大型バスの車体装置（左側ミラーステー）のリコールについて

リコール届出番号3455

平成26年10月16日、UDトラックス株式会社に車両を供給している三菱ふそうトラック・バス株式会社が下記のリコールを国土交通省に届出しました。

改善箇所説明図

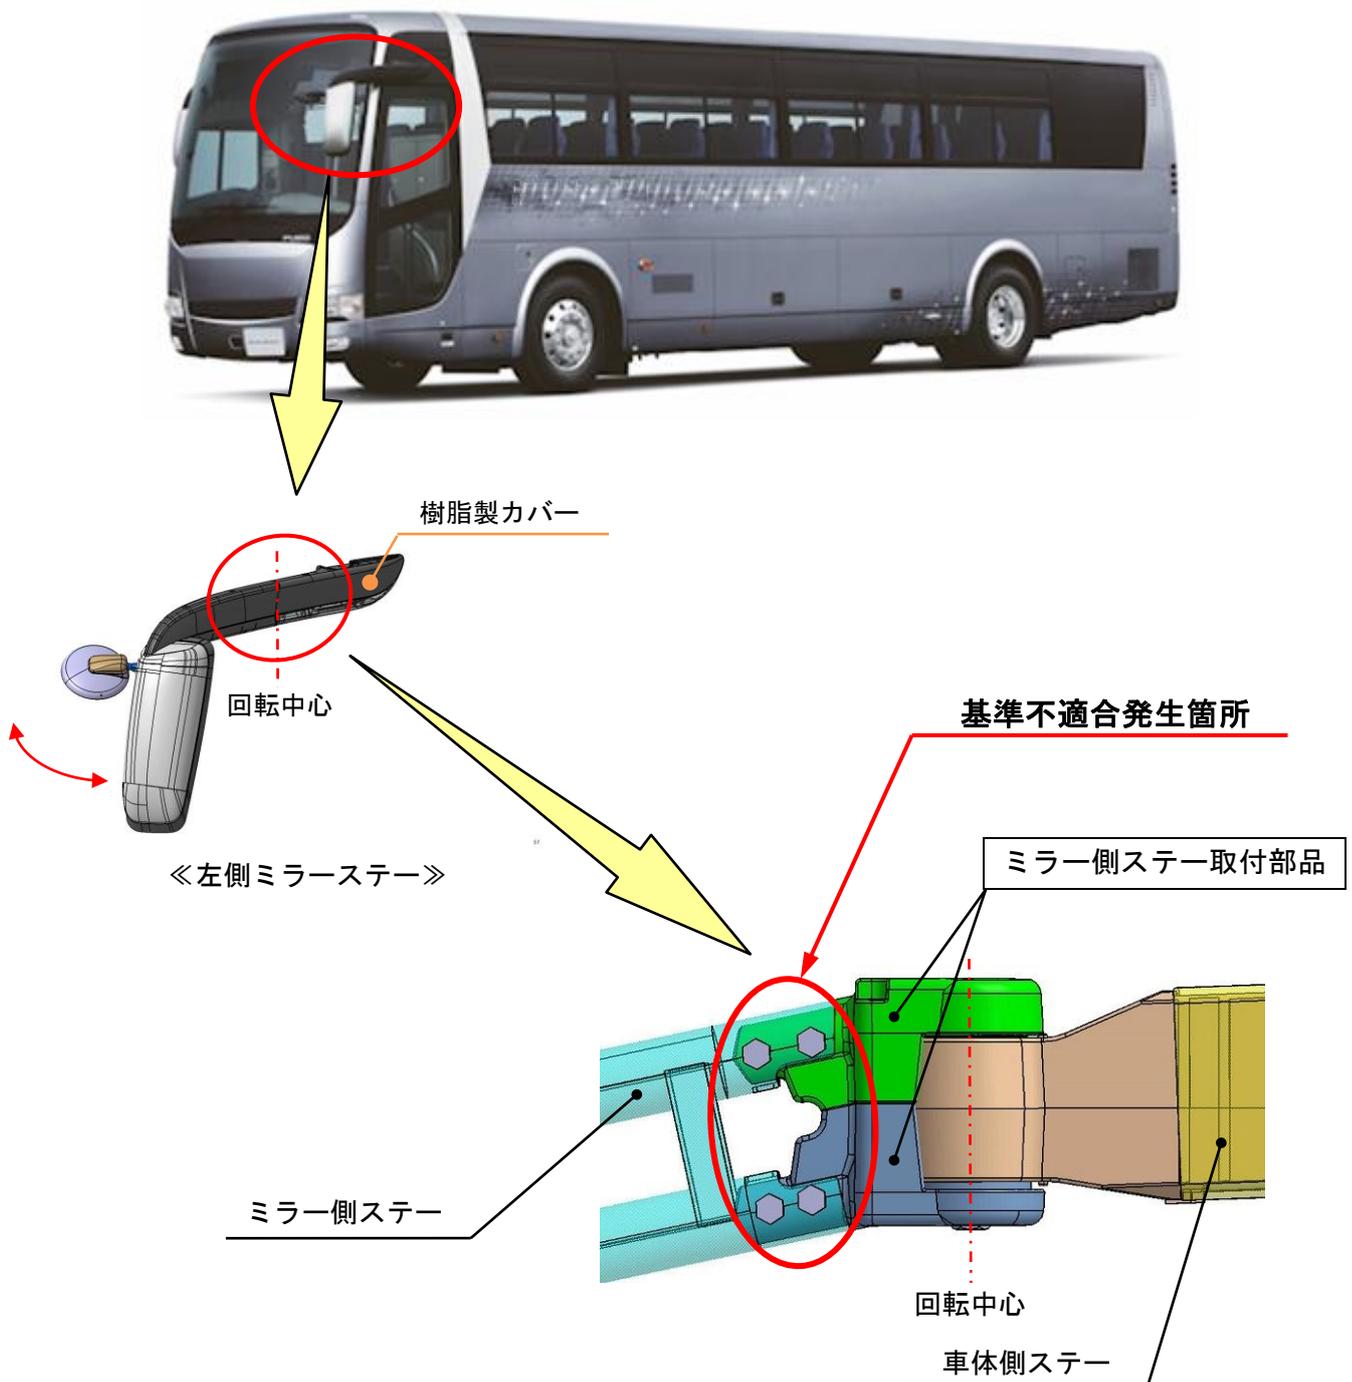
大型観光バスの手動格納式左側ミラーステーにおいて、ミラー側ステーの取付ボルトが緩み、回転部のミラー側ステー取付部に亀裂が生じるものがある。そのため、そのままの状態で使用を続けると、ミラー側ステー取付部の亀裂が進展し、最悪の場合、左側ミラーが脱落するおそれがある。

全車両、暫定措置としてミラー側ステー取付部を点検し、亀裂が生じていた場合は回転部を新品に交換する。なお、対策が決定し次第、恒久対策品と交換する。

注：□ は、交換部品を示す。

識別：作業完了車には、車両左後方点検リッド裏の位置に「HB156」の文字が記載された白黄色のシールを貼付ける。
